Keuringsverslag van een elektrische laagspanning- en zeer lage spanningsinstallatie

NIET CONFORM

Straatnaam	Kasteelstraat
Huisnummer	18
Busnummer	
Postcode	1730
Gemeente	Asse
Land	België

Afbeelding schakel- en verdeelbord:

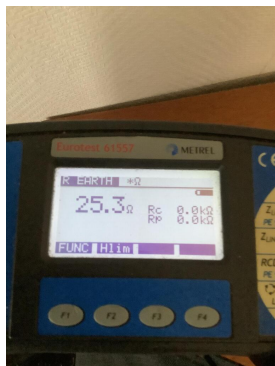
- I4.04 De beschermingsgeleiders zijn niet verdeeld over de ganse installatie. (Boek 1 Onderafdeling 5.3.5.3.G. en 5.4.3.1.)
- I5.09 De genaakbare, naakte onder spanning staande delen zijn onvoldoende afgeschermd. (Boek 1 Afdeling 5.1.4. en 4.2.2.3.)

- I5.10 Niet gebruikte invoeringen van het verdeelbord zijn niet correct of onvoldoende afgedicht. (Boek 1 Afdeling 5.1.4. en 4.2.2.3.)
- I8.07 Leidingen zijn te bevestigen met aangepaste bevestigingsmiddelen. (Boek 1 Onderafdeling 5.2.2. en 5.2.9.)

- I8.17 De niet-gebruikte leidingen verwijderen of aan de uiteinden te isoleren.
- I9.02 Schakelaar, contactdoos of aftakdoos herschikken en opnieuw bevestigen. (Boek 1 Onderafdeling 1.4.1.3.)
